**Oggetto: Messa in Sicurezza temporanea post-sisma dei manufatti edilizi.
Trasmissione schede di valutazione del GTS (Gruppi tecnici di sostegno)**

SCHEDA VALUTAZIONE GTS

MESSA IN SICUREZZA TEMPORANEA POST-SISMA DEI MANUFATTI EDILIZI

Oggetto: Richiesta intervento GTS per possibile crollo di cornicioni su S.P.124 Via R. Sanzio / Viale Dante - Comune di Pollenza (MC).

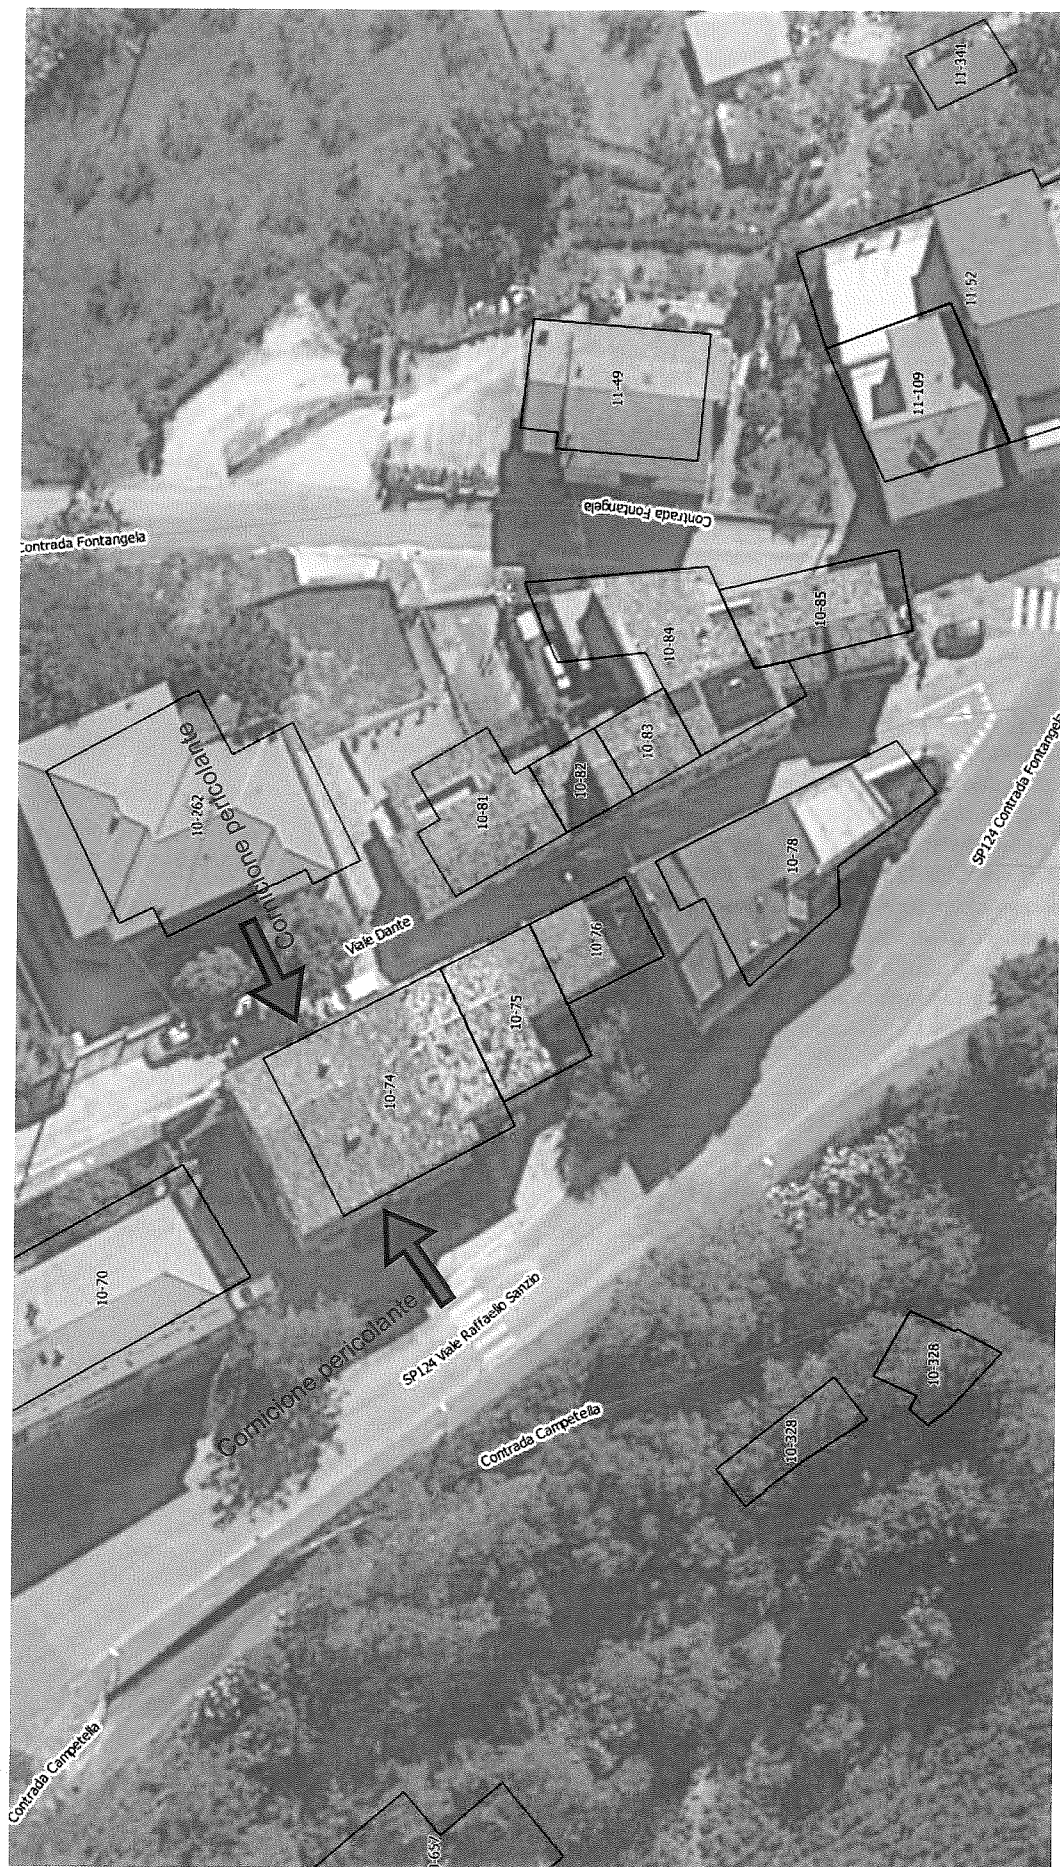
TRATTATO DI RIFUGIO IN CASO DI TER. PIANO FUORI TERRA SU SP. 121 (CUE DI VIA DANTE)

a) SI RENDE NECESSARIO LA RIMOZIONE DELLE PARTI PERICOLOSE DEL CONSIGLIO E DELLA COPERTURA (COPPI)

b) SU VIA DANTE SI RENDE NECESSARIO LA RIMOZIONE DELLE MODANATURE DEL CONSIGLIO

c) PREVEDERE UNA FASCIA DI RISERVA SULLE PARTI PERICOLOSE LE VIE PUBBLICHE FINO AA AUTOREGOLAMENTO DELLE CONDIZIONI DI SICUREZZA

d) PREVEDERE OPERE PROVVISORIE DI MESSA IN SICUREZZA DELL'EDIFICIO ATTRAVERSO DELLA RIMOZIONE A UNA PARTE
